Studio Archeologico	 Dott. Vincenzo Ficco Tel. 0881.750334 E-Mail: info@archeologicasrl.com		Studio Idraulico Studio di ingegneria Dott.sa Ing. Antonella Laura Giordano Viale degli Aviatori, 73 - 71121 Foggia (Fg) Tel./Fax 0881.070126 Cell. 346.6330966 E-Mail: lauragiordano@gmail.com		
Studio Acustico	Arch. Marianna Denora Via Savona, 3 - 70022 Altamura (BA) Tel. Fax 080 3147468 E-Mail: info@studioprogettazioneacustica.it		Studio Agronomico Dott. Agr. Emidio Fiorenzo Ursitti Via Trieste, 7 - 71121 Foggia E-Mail: emidioursitti@libero.it		
Opera	Progetto di un impianto agro-naturalistico-fotovoltaico avente potenza pari a 96,721 MW e relative opere di connessione, integrato con coltivazione di foraggiere ed essenze officinali, da realizzarsi nei comuni di Ascoli Satriano e Candela (Loc. "Piano Morto")				
Oggetto	Folder: Relazione e documenti del progetto definitivo				Sez. A
	Nome Elaborato: SNZJ1X3_RelazioneIdraulica				Codice Elaborato: A15

Descrizione Elaborato: Relazione Idraulica - Integrazione AdB 7798/2023 del 14-03-2023				
03	Maggio 2023	Integrazione AdB 7798/2023 del 14-03-2023	VEGA	Arch. A. Demaio	HR SPA
02	Gennaio 2023	Integrazioni mite DEL 29/12/2023 PROT. 164731	VEGA

Figura 2: Interferenze sottocampi con reticolo idrografico da PGRA

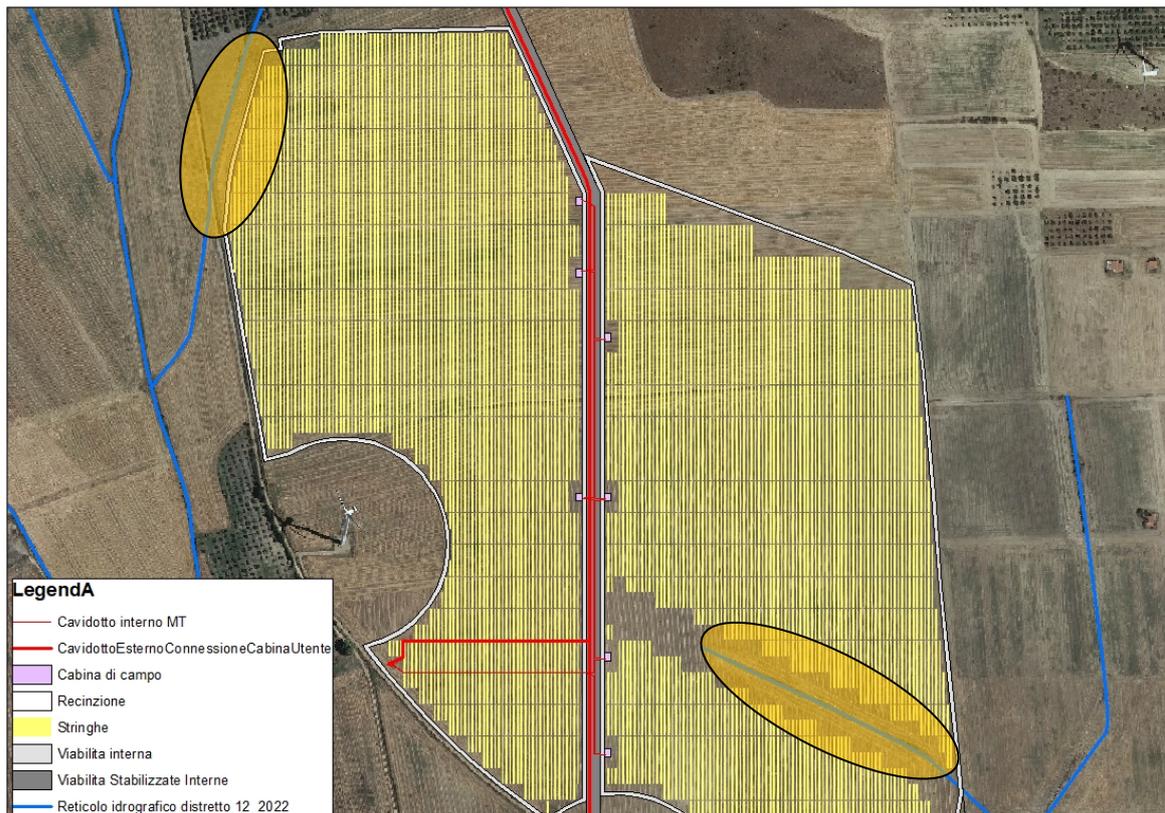
Riguardo agli strumenti pianificazioni di bacino e di distretto e al PAI in particolare, si registrano interferenze tra i campi fotovoltaici ed il cavidotto ed alcuni reticoli segnati su carta base del PGRA; mentre per il solo cavidotto vengono attraversate aree perimetrate AP, MP, BP e PG1 dal PAI vigente. Pertanto nel complesso sono vigenti le tutele previste dagli artt. 6, 7, 8, 9, 10 e 15 delle NTA del PAI.

Lo studio idraulico a corredo ha effettuato una ricognizione delle interferenze tra il cavidotto ed il reticolo idrografico proponendo diverse soluzioni tecniche, senza considerare tuttavia i reticoli interferenti con i sottocampi, rispetto ai quali va effettuata una specifica modellazione, secondo i canoni dell'Autorità, per evidenziare l'esternalità delle installazioni rispetto alle aree inondabili duecentennali.

1. Studio di compatibilità idrologico-idraulica che sulla base di un rilievo di dettaglio determini le aree inondabili relative ai reticoli direttamente interferenti con il campo fotovoltaico e conseguentemente adotti le soluzioni tecniche specifiche.

Si specifica che l'unica porzione di impianto che risulta interferente con il reticolo idrografico segnato su carta base del PGRA è quella a Nord.

La porzione a Sud non è interessata da alcuna interferenza, pertanto la presente relazione ha come obiettivo lo studio idraulico relativo alla porzione Nord del campo fotovoltaico.
